東京電力株式会社柏崎刈羽原子力発電所
敷地及び敷地近傍の地質・地質構造に関する補足説明

平成20年9月11日

東京電力株式会社

ご指摘項目（1 / 3）

滝谷付近の地形に関する検討

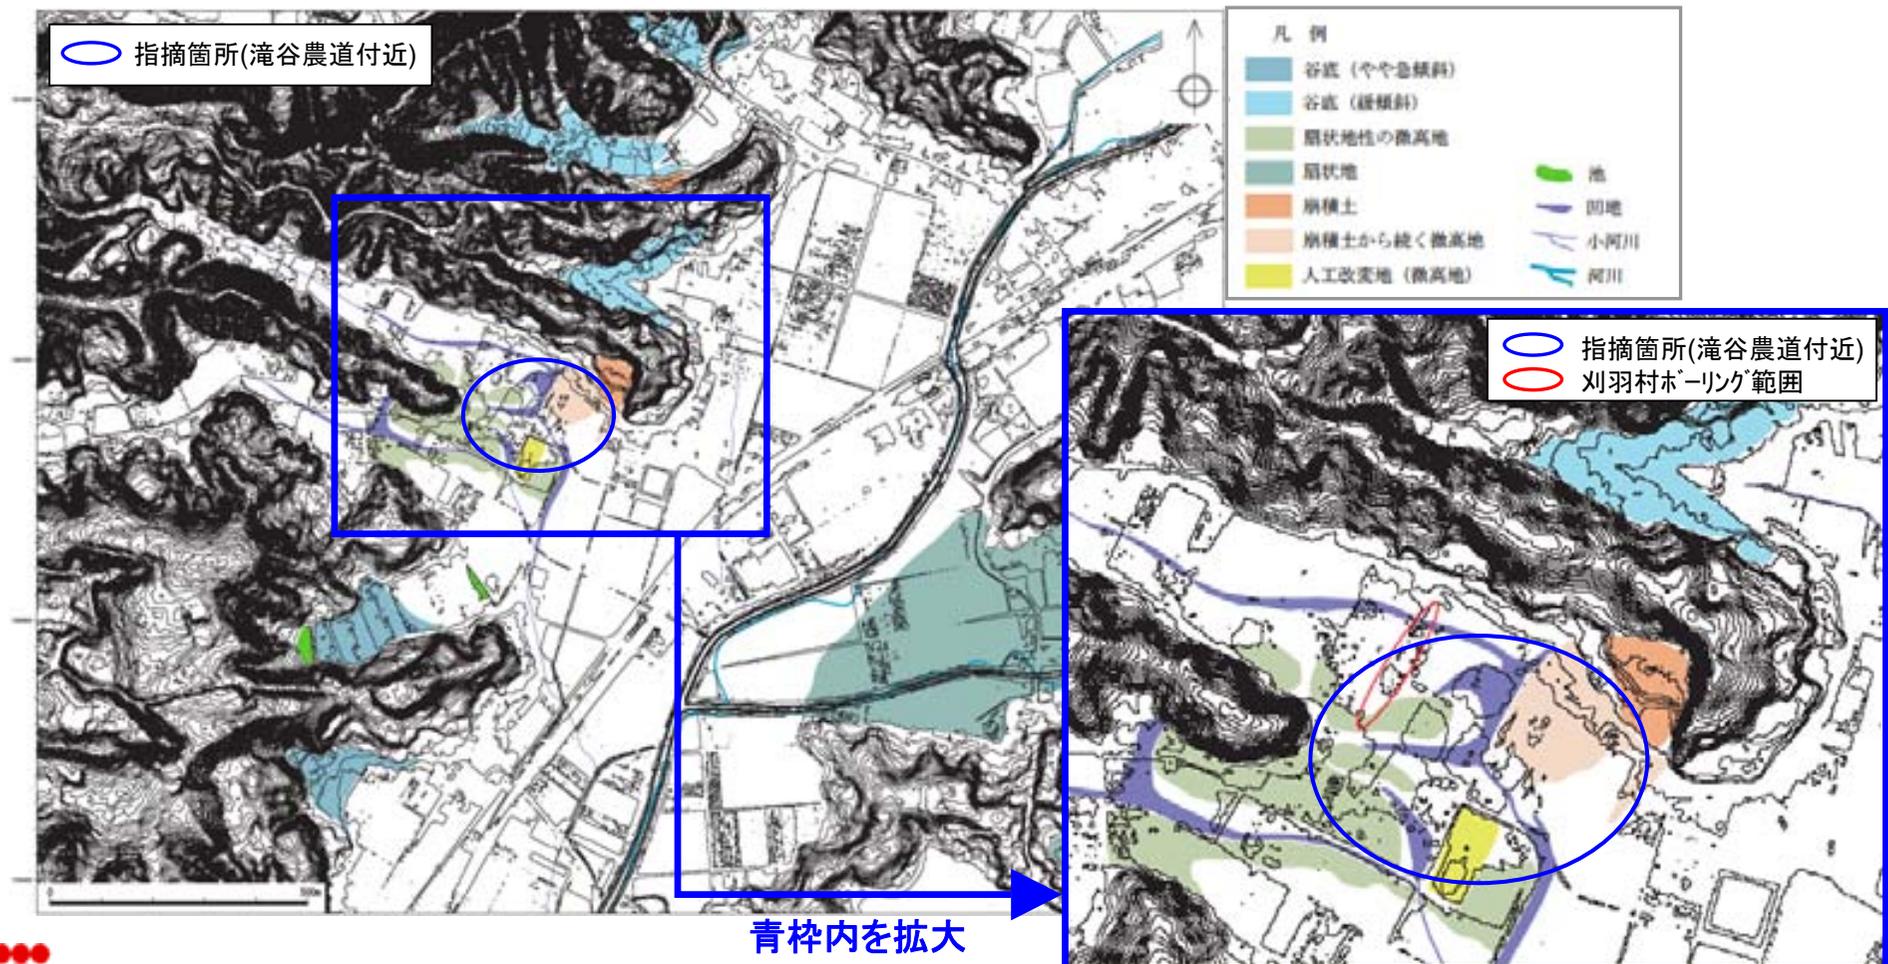
- 真殿坂向斜軸付近に位置する滝谷の農道が、地震後に10cm程度冠水するようになった事は真殿坂断層の活動を示すと指摘されている

- 指摘されている地点は、非常に傾斜の緩い谷底面上の凹地として認められる
- 凹地の下流側には、北側の丘陵に認められる地すべりに伴う崩積土から沖積分布域に続く微高地が分布しており、当該地点は、崩積土により谷が堰き止められて凹地になったものと推定される

観音岬付近の海底亀裂

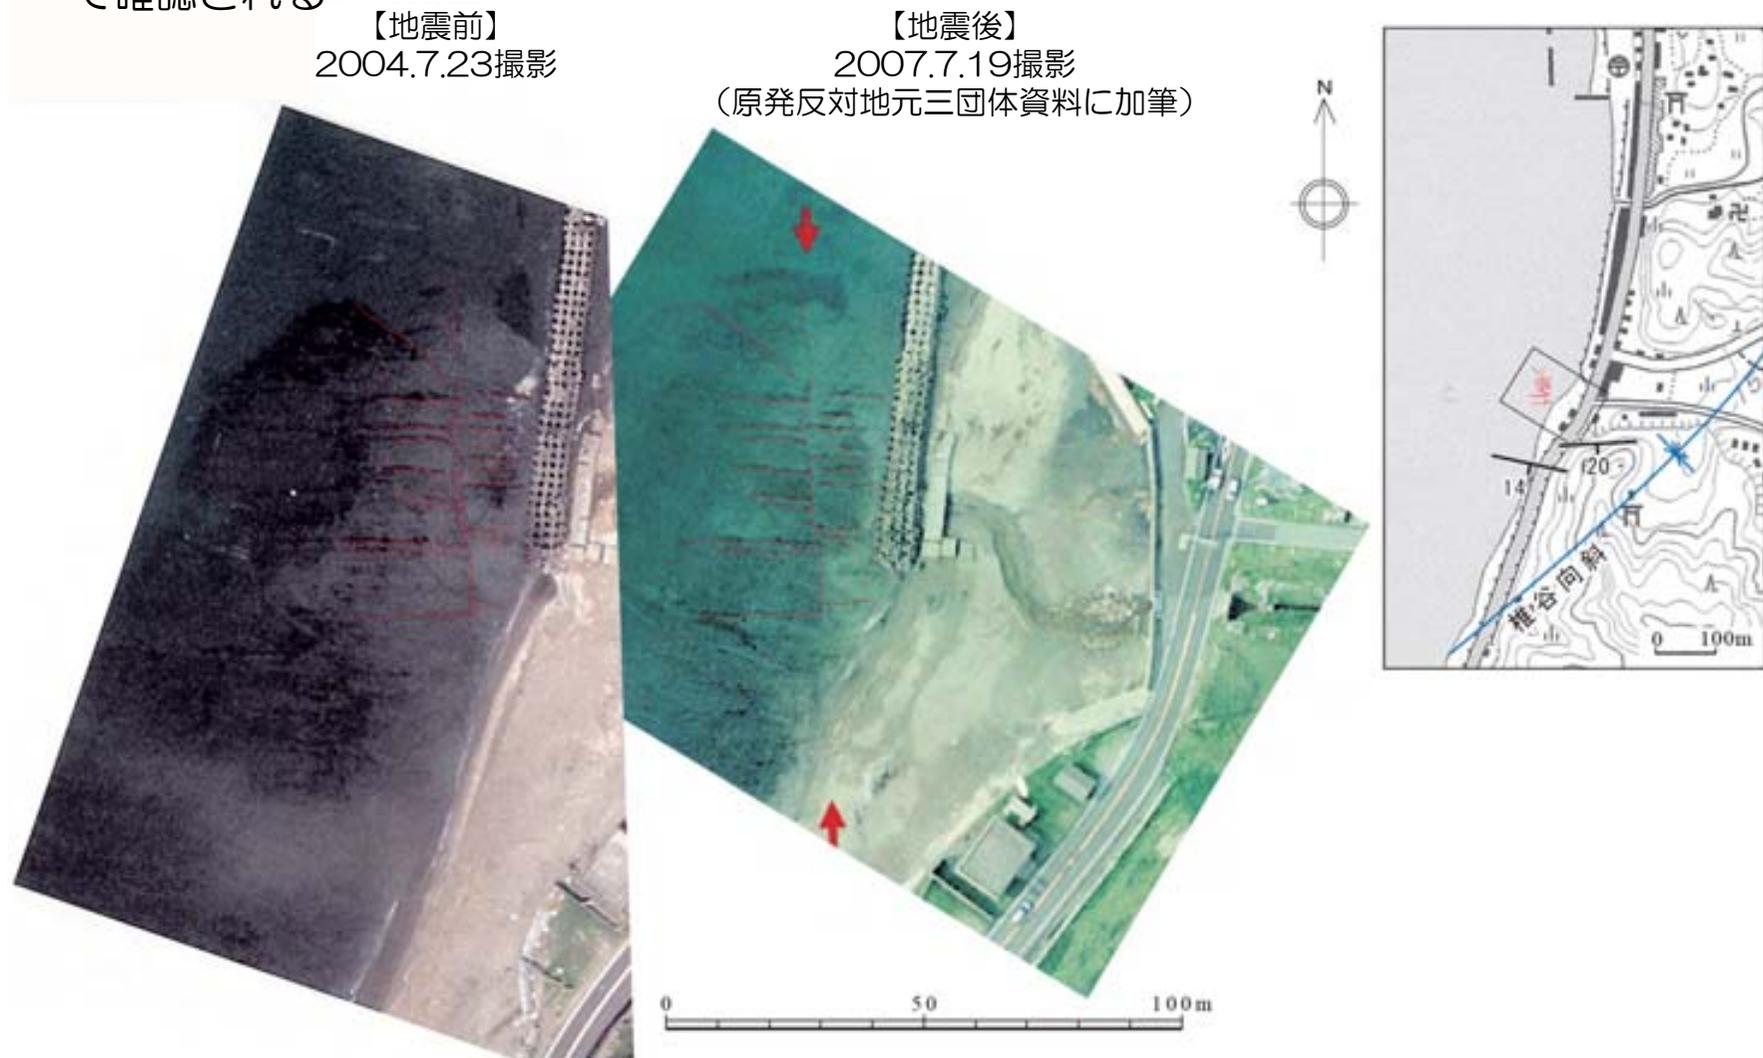
- 地震後に撮影された観音岬の先端付近の写真において、赤矢印に示される位置に海底亀裂が指摘されている
- 地震前の空中写真においても、同様の位置に指摘された海底亀裂が確認される（橙色の矢印が示す位置）

- 地震後の2007年7月19日に撮影された観音岬の北側の空中写真において、赤矢印に示される位置に海底亀裂が指摘されている
- 地震後及び地震前の空中写真において、赤矢印が示す位置に海底亀裂の存在を確認できない

観音岬・椎谷海岸付近の海底亀裂の状況

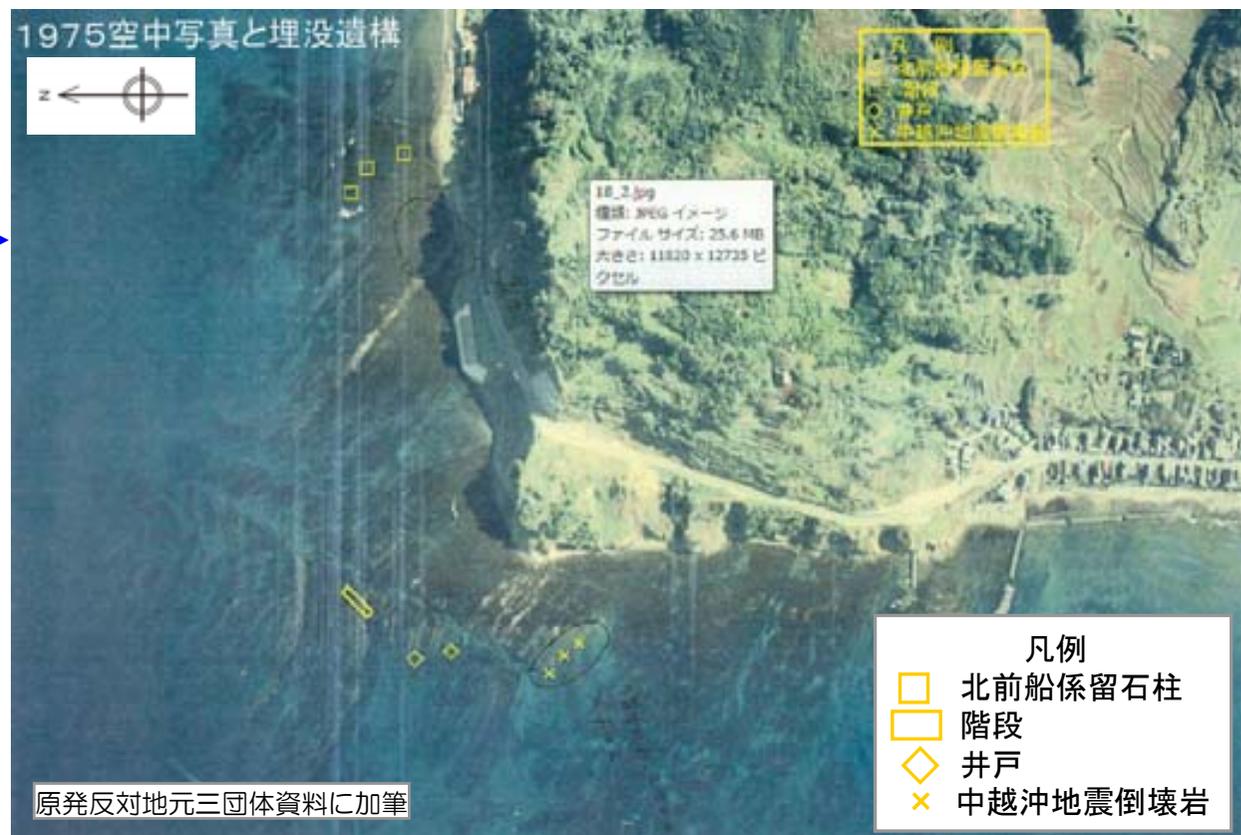
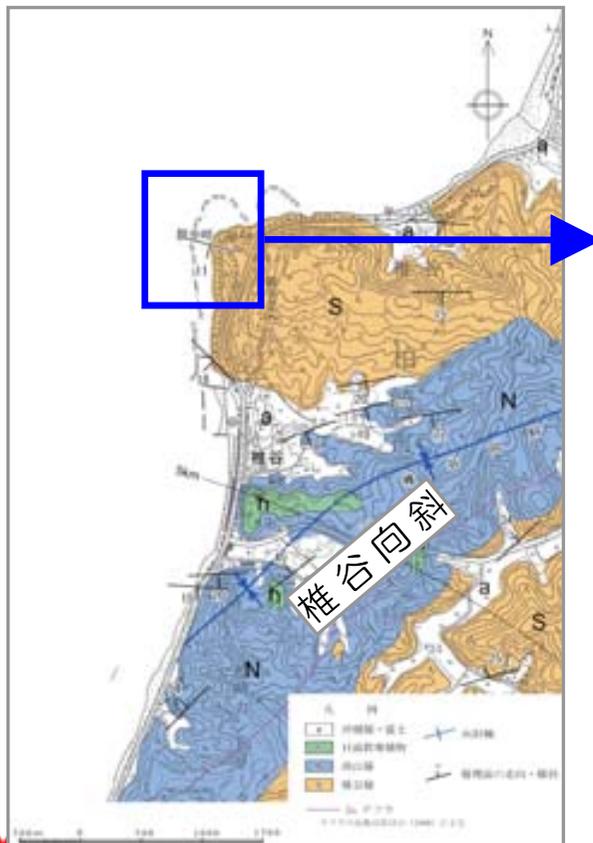
- 「中越沖地震で椎谷海底に断層が出現した」と指摘されている
- 指摘された断層は、地震前と地震後の空中写真において、ほぼN-S方向の海底亀裂として確認される

- 観音岬、椎谷海岸付近で指摘された海底亀裂は、地震前に撮影された空中写真においても、指摘されている海底亀裂は確認される
- 指摘された海底亀裂は、椎谷向斜軸に斜交して分布しており、椎谷向斜等の褶曲の成長に伴い生じたものと推定される
- 椎谷海岸付近の海底亀裂の延長部の陸域の地形や道路などにおいて、今回の地震により亀裂が動いたことを示す形跡は認められない

以上のことから、観音岬、椎谷海岸付近に指摘された海底亀裂は、後期更新世以降の構造運動を示すものではないと考えられる
